**CCR-VIA -- COMITATO DI COORDINAMENTO REGIONALE PER LA
VALUTAZIONE D'IMPATTO AMBIENTALE**
Giudizio n° 2877 del 06/03/2018
Prot n° 2017218840 del 22/08/2017
Ditta proponente SPUMADOR S.p.A.

Oggetto Concessione "Acqua Maja" - Esame integrazioni a seguito giudizio
2866/2018

Valutazione di Impatto Ambientale - V.I.A.
Spumador S.p.A. - Concessione "Acqua Maja" - Integrazioni a seguito del giudizio CCR-VIA
n. 2866/18

Figura 6: delimitazione delle aree di protezione ambientale.

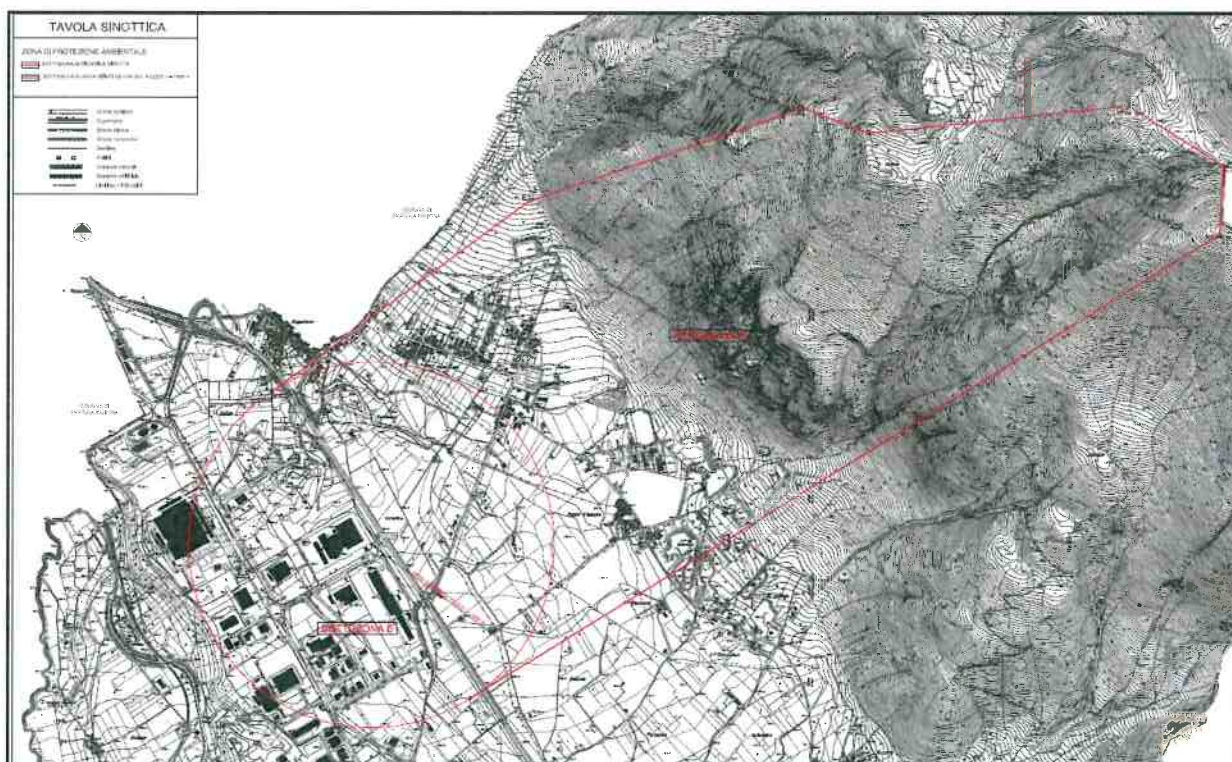
Tale zona, come anche specificato nella nota integrativa prot. n. 3354/18 del 08/01/2018, è stata definita con criteri idrogeologici qualitativi ed è stata suddivisa in due sottozone (*Fig. 6*):

Sottozona A: individuata in un’area del massiccio di M. Morrone corrispondente a quella porzione del massiccio di Monte Morrone ove la percolazione/infiltrazione delle acque di ricarica avviene direttamente attraverso le fratture del complesso calcareo - dolomitico, quindi virtualmente senza orizzonti, strati o livelli litologici capaci di fungere da barriera o protezione dell’acquifero (come nel caso di uno strato di argilla alluvionale); questa caratteristica determina una vincolistica volta a escludere la possibilità che una qualche attività di superficie possa produrre sostanze che, veicolate dalle acque meteoriche, potrebbero raggiungere l’acquifero.

Sottozona B: individuata in un’area circolare con il centro in corrispondenza del pozzo e raggio 1000 m che corrisponde ad una zona ove l’acquifero oggetto di captazione è protetto dalle infiltrazioni superficiali da uno spessore di 198 m di terreni sedimentari in gran parte (80%) di natura argillosa.

Figura 7: Ipotesi di alimentazione laterale proposta nella Relazione idrogeologica allegate allo SIA.

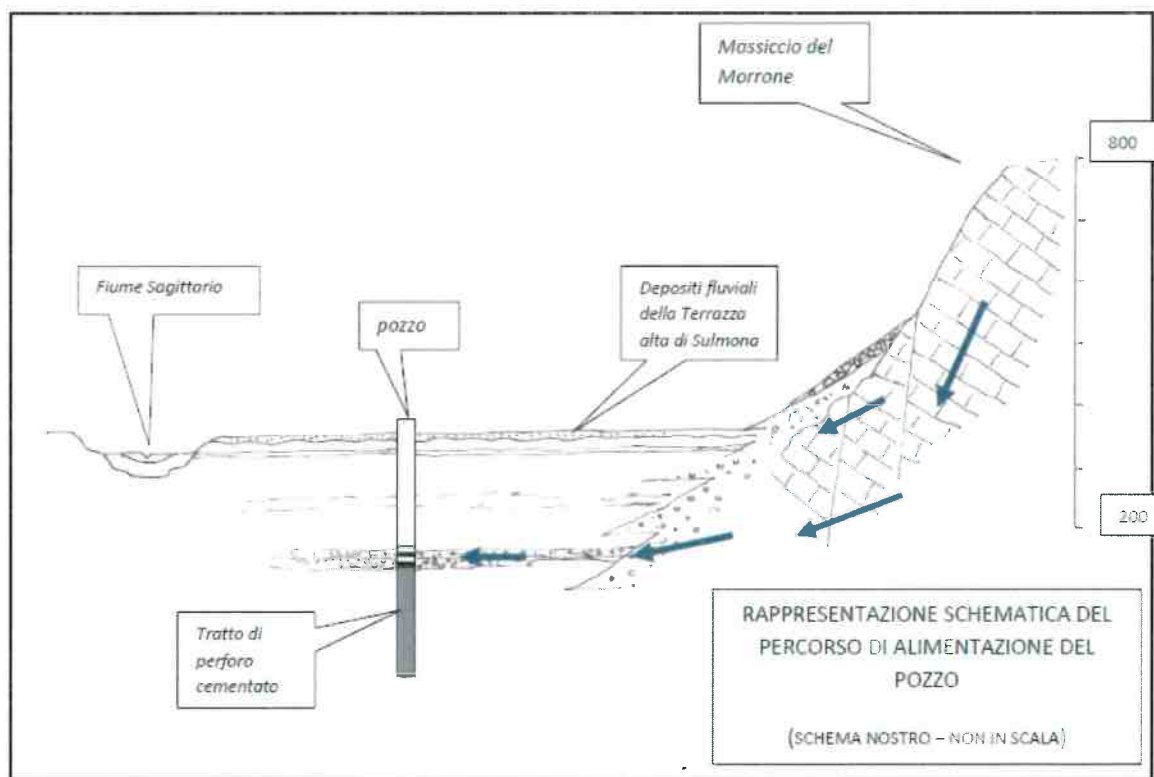
- le indagini geofisiche eseguite nello studio (misure di microtremore allegate alla relazione idrogeologica, “Allegato A2”), dalle quali risulta che l'orizzonte acquifero in oggetto si estende in prossimità del margine orientale;
- dalla elevata produttività dell'acquifero, che richiede un collegamento idraulico molto efficiente con l'area di alimentazione;
- dal dato idrochimico, che indica una sostanziale analogia della composizione delle acque del Pozzo “acqua Maja” con le acque di circolazione del M. Morrone.

Più problematica (ma non esclusa con certezza) la possibilità di un rapporto idraulico con il margine occidentale.

Figura 8: Perimetrazione delle zone di protezione ambientale (dall'allegato alle integrazioni "TAV.2bis_zone_retinate_").

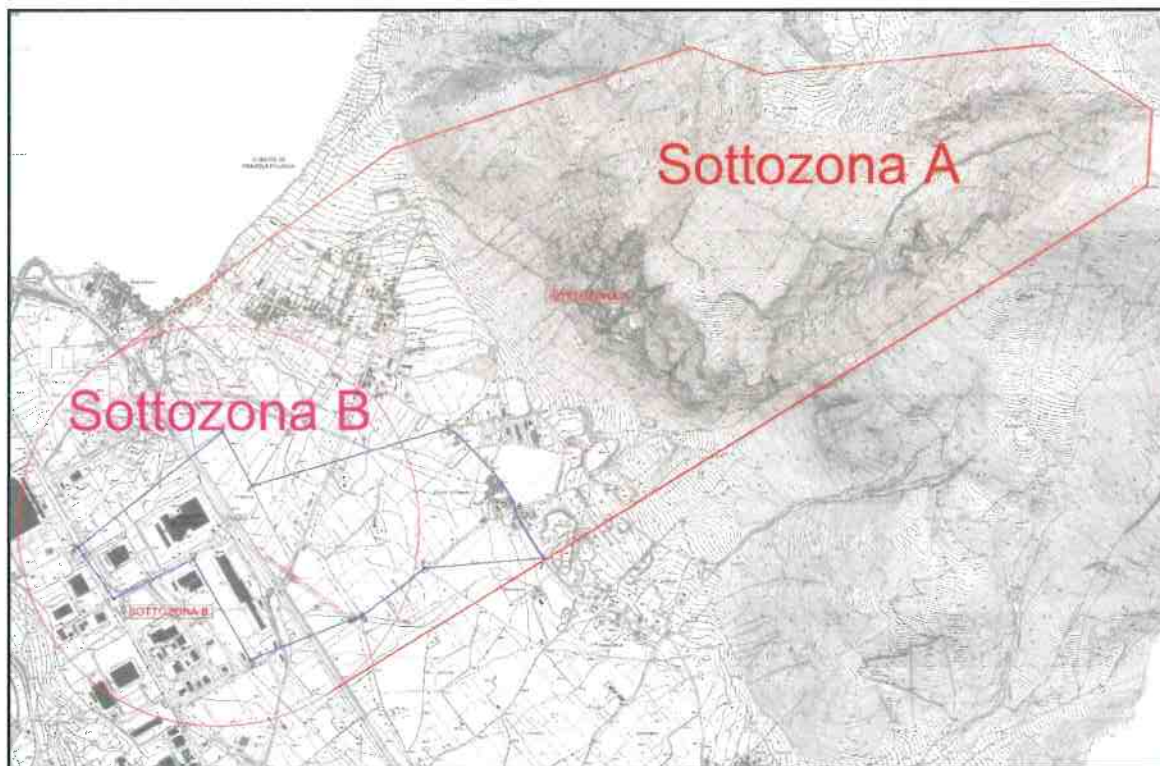
L'area di protezione ambientale è stata articolata in due zone per tenere conto della differenza di vulnerabilità che presenta l'acquifero.

Dalle considerazioni contenute nell'Appendice A allegata alle integrazioni (cui si rimanda per quanto qui non riportato) tale vulnerabilità è stata definita NULLA nella zona valliva ed ELEVATA nella zona montana.

Ciò ha permesso di definire due sottozone (Fig. 8, dove sono meglio campite le due differenti aree):
